### ACTA DE JUNTA DE ACLARACIONES

LICITACIÓN PÚBLICA ESTATAL, NÚMERO:  
**LO-EST-245800030-79-2022**

NOMBRE DE LA OBRA	UBICACIÓN
"CONSTRUCCION DE OBRAS DE DRENAJE PLUVIAL DEL CADENAMIENTO 1+320 AL 1+760 PARA EL PASO INFERIOR VEHICULAR EN CARRETERA A ZACATECAS A LA ALTURA DEL SAUCITO, SAN LUIS POTOSÍ"	EL SAUCITO

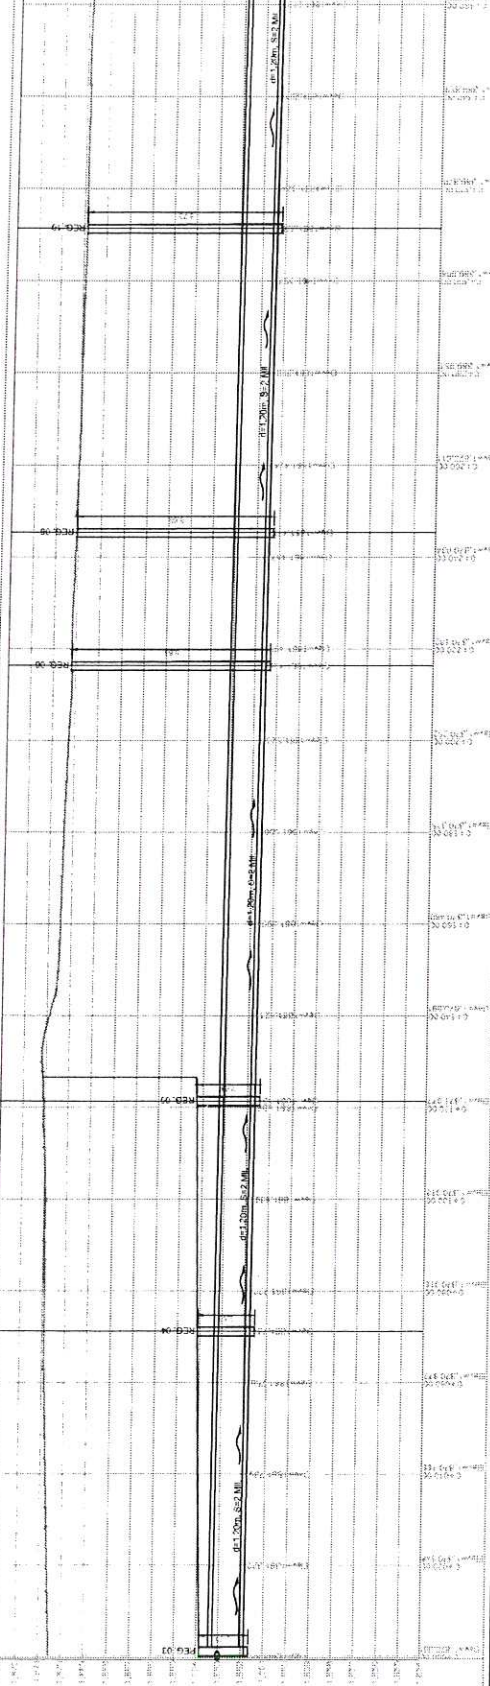
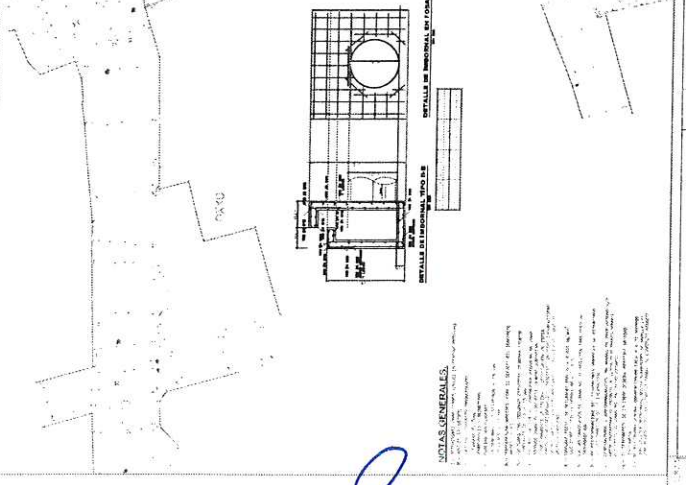
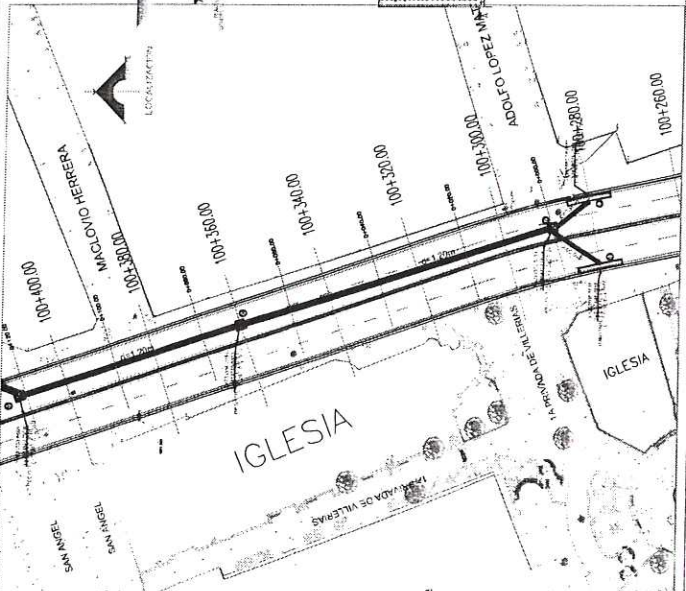
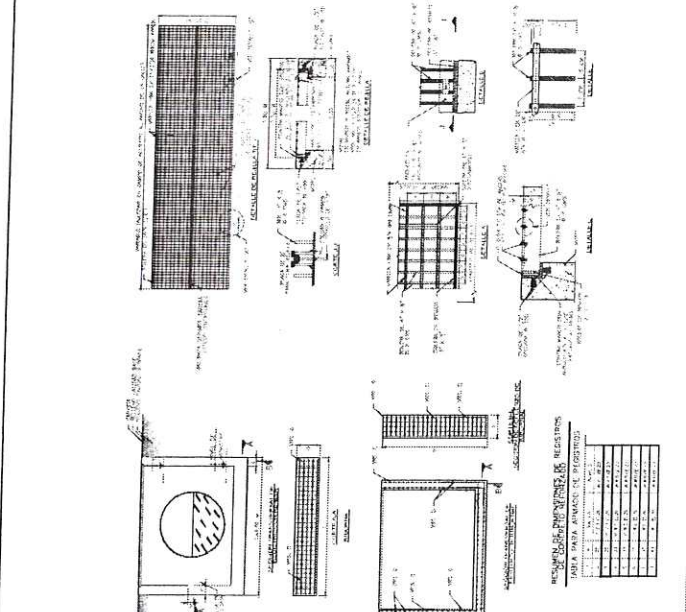
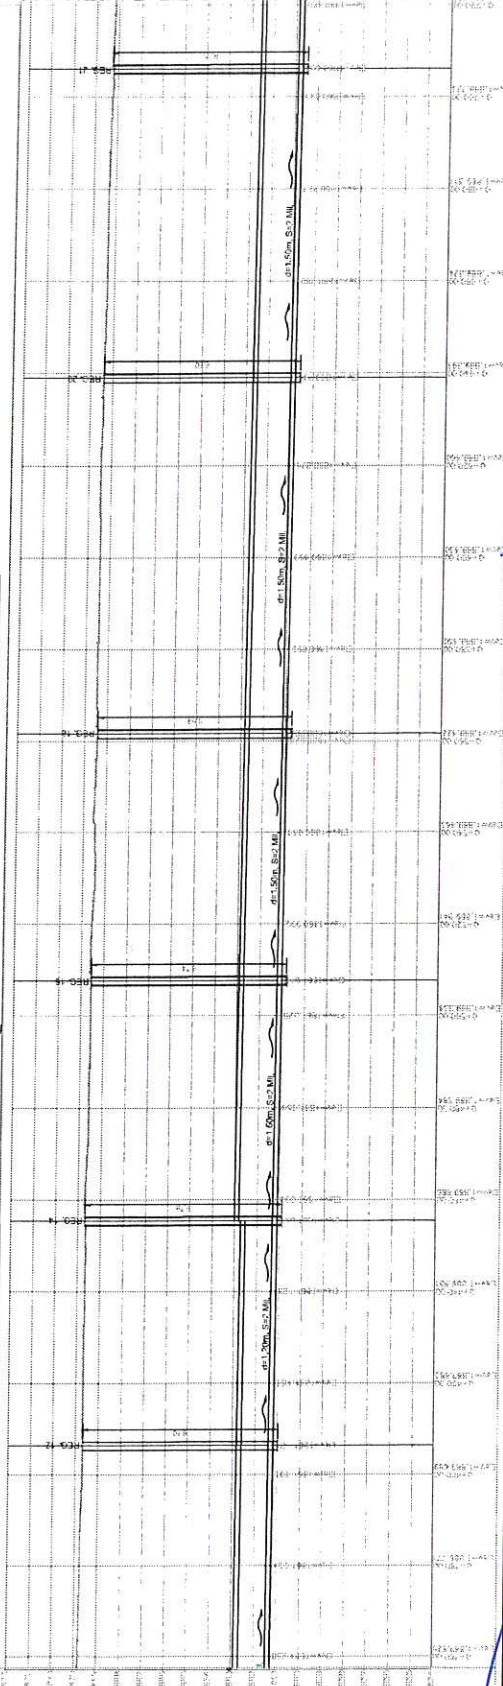
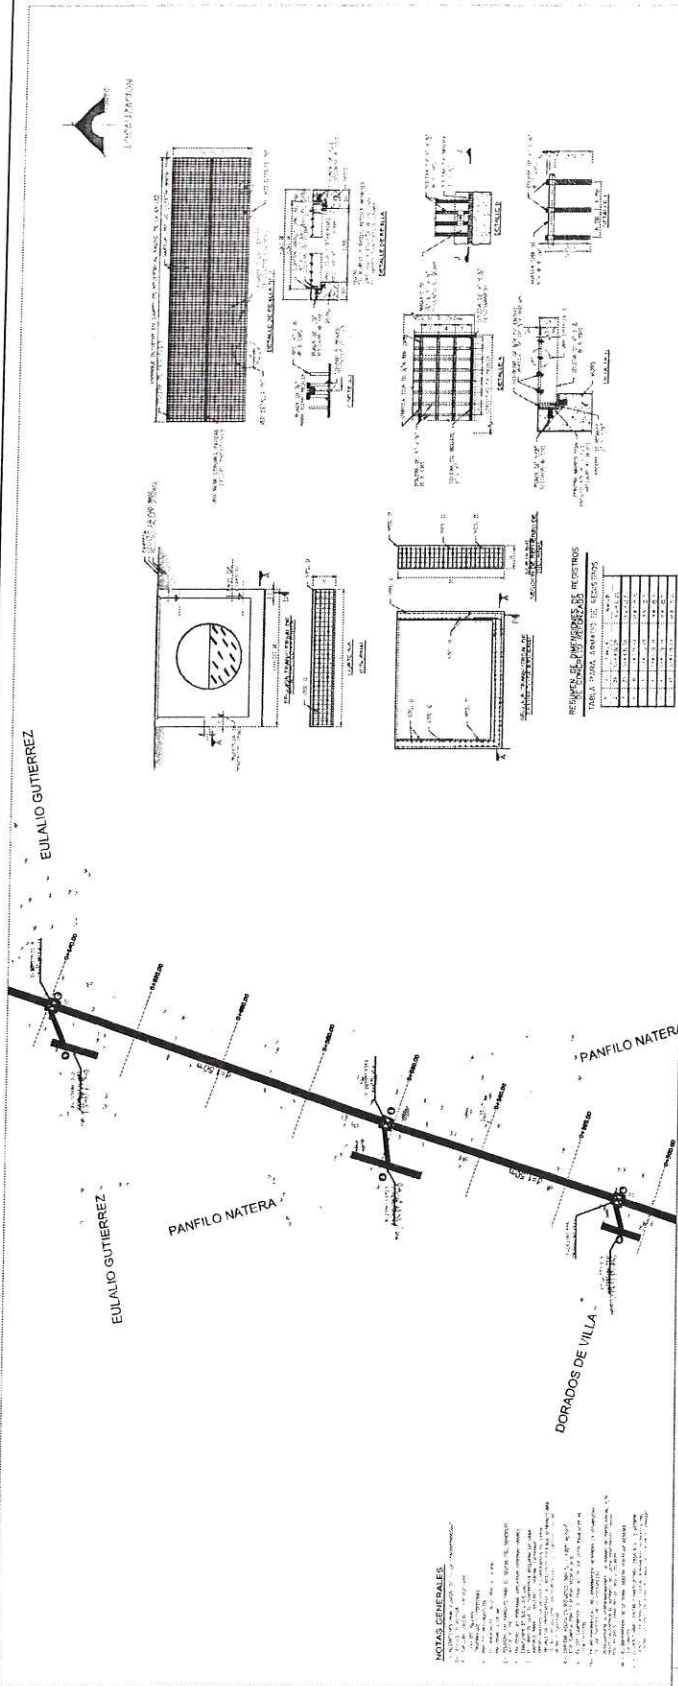
**Pregunta No. 1.-** El catálogo incluye los conceptos 1.04 corte con disco, 1.05 demolición de carpeta, 1.18 base hidráulica cementada, 1.19 riego de impregnación y 1.20 colocación de carpeta asfáltica, los cuales al ser una calle sin pavimentación no aplican, ¿Podrían indicar en dónde se utilizarán los volúmenes de estos conceptos o si se cancelarán?

**Pregunta No. 3.-** Del catálogo de conceptos, partida 1 Obras de drenaje pluvial, concepto 1.17, referente a las soleras de rejilla de acero, ¿Podrían proporcionar un plano de detalle?

**Respuesta de la Pregunta No. 1.-** SE ANEXAN PLANOS DE TRAYECTORIA, NIVELES Y DETALLES DE LAS OBRAS DE DRENAJE PLUVIAL, EN EL CUAL SE IDENTIFICAN LAS ZONAS EN LAS CUALES SOLO HAY TERRENO NATURAL Y LOS CRUCES CON PAVIMENTO

**Respuesta de la Pregunta No. 2.-** SE ANEXAN PLANOS DE TRAYECTORIA, NIVELES Y DETALLES DE LAS OBRAS DE DRENAJE PLUVIAL
